改善箇所説明図

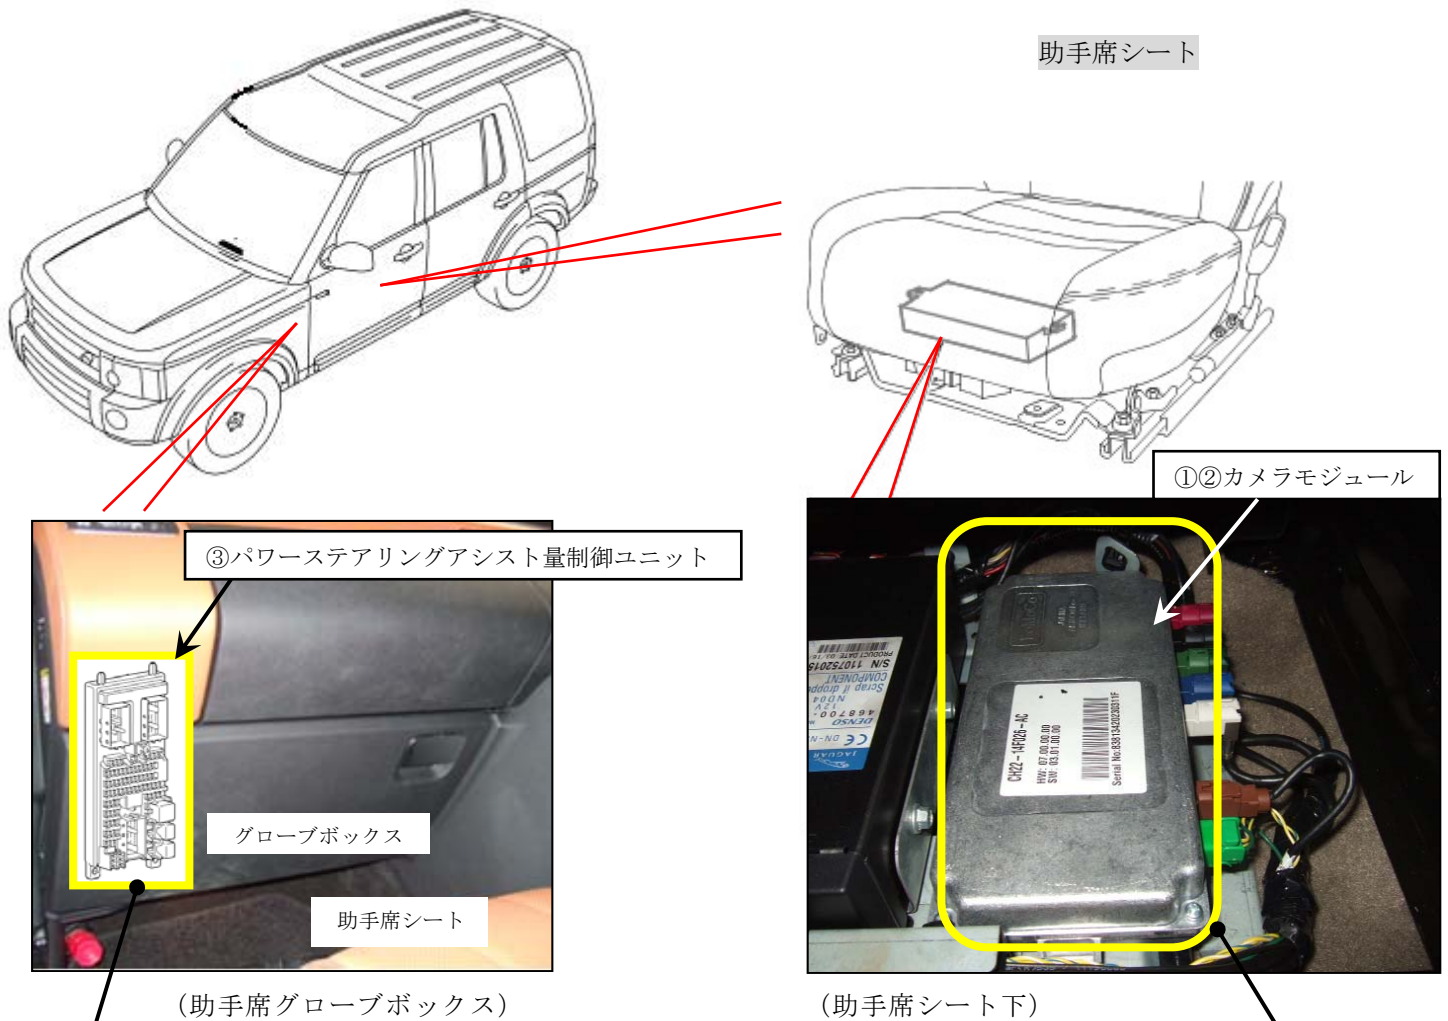
基準不適合発生箇所

基準不適合発生箇所

- ③ 速度感応式パワーステアリングシステムの回路短絡検知ソフトウェアが不適切なため、走行中に回路短絡の誤検知が発生し、パワーステアリングのアシスト量が高速走行用の低アシスト量に固定され、ステアリング操作が困難になるおそれがある。

- ① 直前直左カメラを含む全5箇所のカメラ画像表示を制御するカメラモジュールにおいて、回路基板の表面処理が不適切なため、当該基板に生成物が生じることで回路短絡が発生し、カメラ画像を表示せず、直前直左の障害物を確認できないおそれがある。
- ② カメラモジュールのカメラシステムソフトウェアにおいて、起動電圧の設定が不適切なため、エンジン始動時等で車両バッテリー電圧が低い場合、カメラシステムが起動せず、直前直左の障害物を確認できないおそれがある。

改善の内容

- ① 対策品の回路基板を使用したカメラモジュールと交換する。
- ② カメラシステムソフトウェアを対策ソフトウェアに変更する。
- ③ 回路短絡検知ソフトウェアを対策ソフトウェアに変更する。

識別：左側後ドアヒンジ取り付けボルトに白ペイントを塗布する。
